Beantwortung der Zusatzfragen zur Anfrage in der Gemeindevertretung Roßdorf

Anfrage von:	Fraktion Bündnis 90 / Die Grünen
Anfrage Betreff:	Anfrage zum Bauvorhaben Brunnersweg 5-7
Anfrage Datum:	17.02.2019
Beantwortung in Sitzung: (Nummer und Datum)	20. Sitzung der Gemeindevertretung am 12.04.2019

Hier ein Auszug aus dem Plan des öffentlich bestellten Vermessungsbüros Heinen + Fischer (Groß Zimmern) hinsichtlich des natürlichen Geländes:

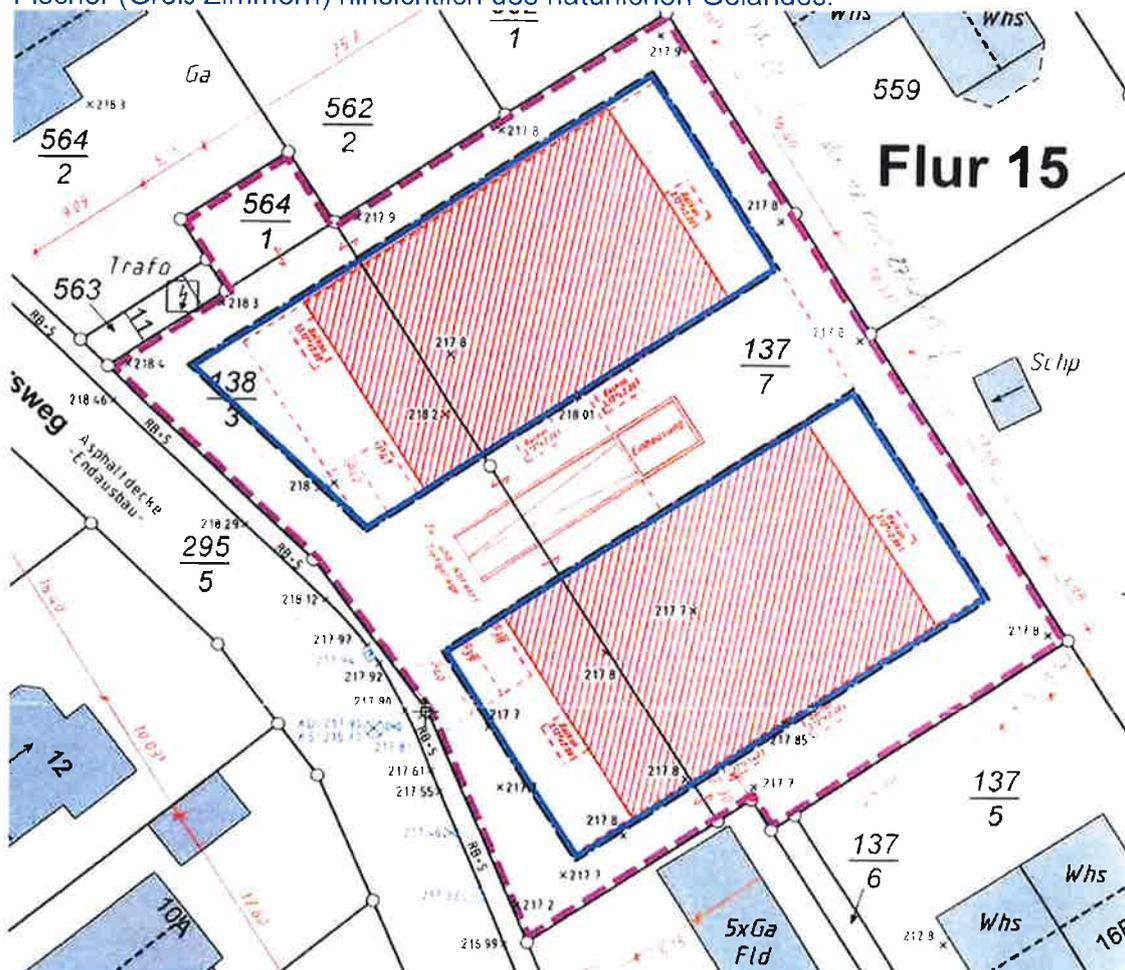
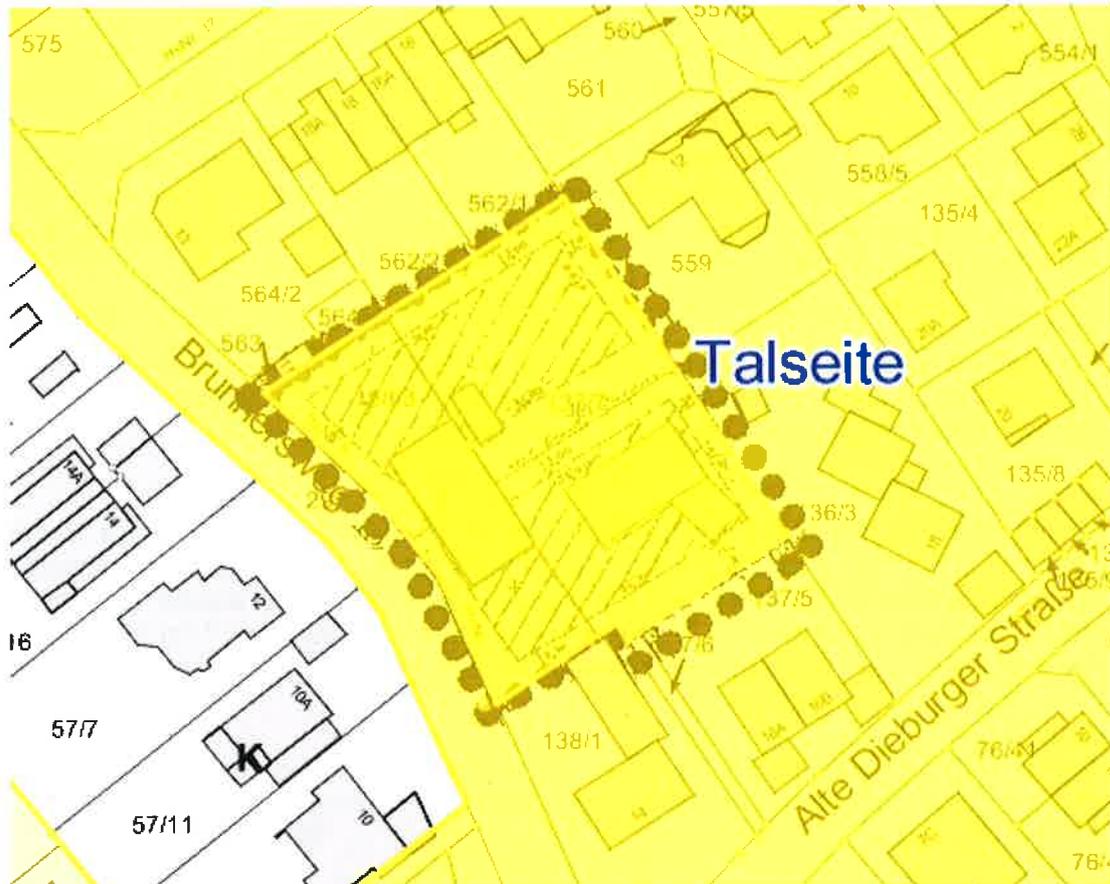
Welche exakten Höhenmeter wurden von der vereidigten Vermessungsfirma für das Gelände als „natürliches Gelände“ an den vier Seiten des Grundstücks festgestellt (bitte einzeln als GPS-Daten darstellen) und wie viel Meter über der „Talseite“ (Begriff aus dem Bebauungsplan) wird die Traufe sein (6,5 Meter sind zulässig)? Da das Gelände nach drei Seiten abfällt, bitten wir zu erläutern, welche „Talseite“ heran gezogen wird.

Nach Rücksprache mit Herrn Klos von der Bauaufsicht des Landkreises Darmstadt-Dieburg wurde die Talseite an der östlichen Grundstückskante festgelegt. Die Traufe wird hier auf die Giebelseite übertragen, das Giebeldreieck gilt als untergeordnet und wird bei der Beurteilung nicht herangezogen.
